三菱ホイス ト

No. 855-0204

ホイス ト横行側板形状変更の件

件名	ホイス用 横行側板形状変更の件	発行日付	2004 年 9 月 21 日	周知対象区分
		三菱電機ホイス株式会社 福岡市西区今宿東 1-1-1 〒819-0192 TEL 092-805-3400		代理店

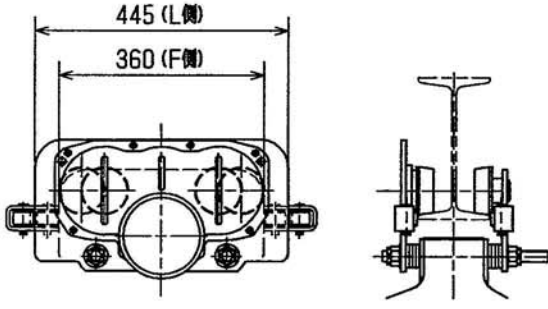
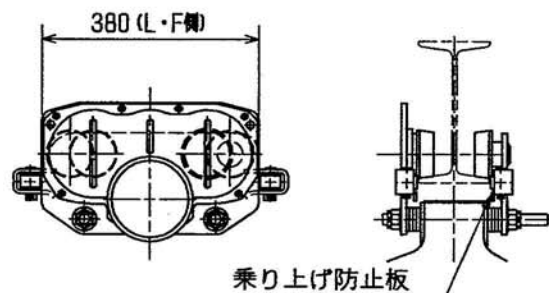
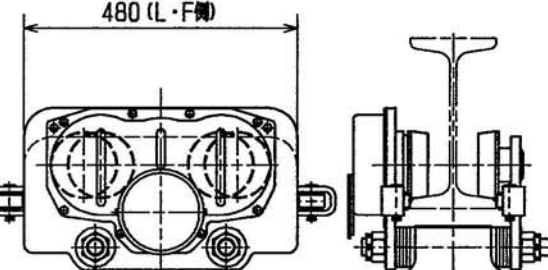
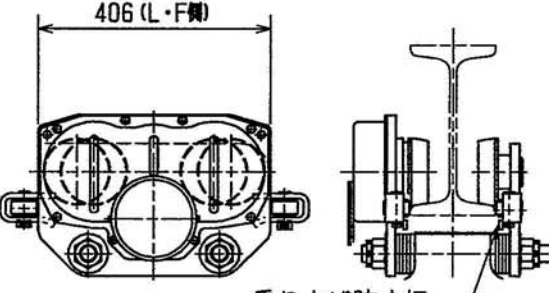
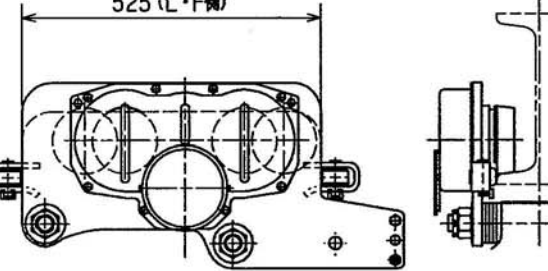
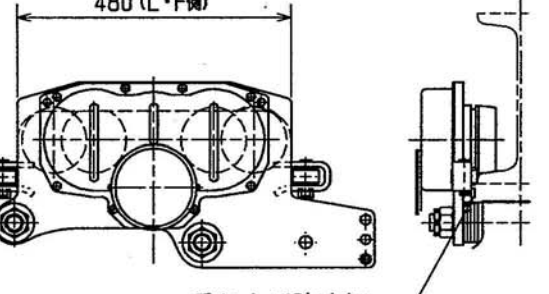
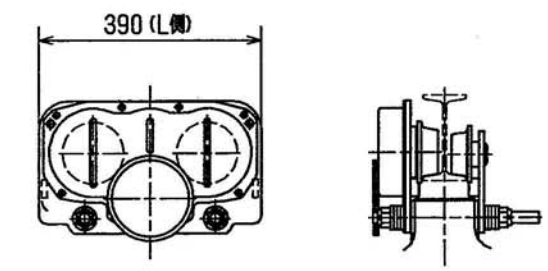
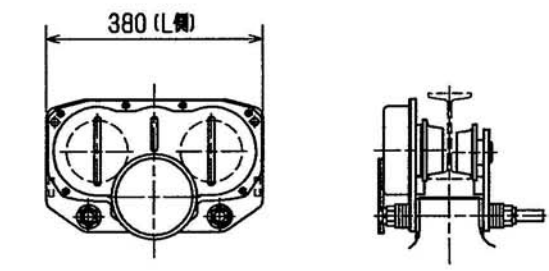
横行側板形状を変更しました。基本的に側板は小さくなりガイドローラ位置は現行形より横行車輪に近い位置となりました。また、1tのF側側板のガイドローラ位置はL側と同じとしました。
同時にガイドローラのI形鋼乗り上げ防止板を追加しています。
※側板形状の新旧比較は添付資料を参照下さい。

・電動横行タイプホイスの横行屈曲性能向上。(屈曲I形鋼レールが有る場合)
→特に横行インバータの低速時。
・ガイドローラのI形鋼乗り上げ防止。
→過度な横揺れで使用する場合の対策。
注意: R・UR形は横行側板の寸法変更のみで性能変更ありません。

・S形、U形 1/2t～3tまでの駆動側(L)及び従動側(F)の横行側板。【普通形, ローヘッド形】
(ただし1/2t低揚程は現状通り)
・R形、UR形 1～2.8tまでの駆動(L)側の横行側板。【普通形のみ】
注: R形、UR形はガイドローラが付いていませんので側板形状のみの変更です。

有り。但し、下記のことにご注意して下さい。
横行車輪や締付ボルトの位置、サイズは同一ですが、ガイドローラ位置が変わっています。横行屈曲が有る場合で側板を旧形から新形に交換する場合はL側・F側の側板をセットで交換することを推奨致します。
(ガイドローラ位置がL側・F側で異なるのでレール曲がり方向で屈曲性能に差が生じます) R・UR形は除く。
また、新形の側板は小さくなっています。側板にトリリー等を取り付けている場合は注意して下さい。
(特にL側側板に何かを取り付けている場合)
特別にご指定がある場合は旧形側板も製作可能ですので確認お願いします。
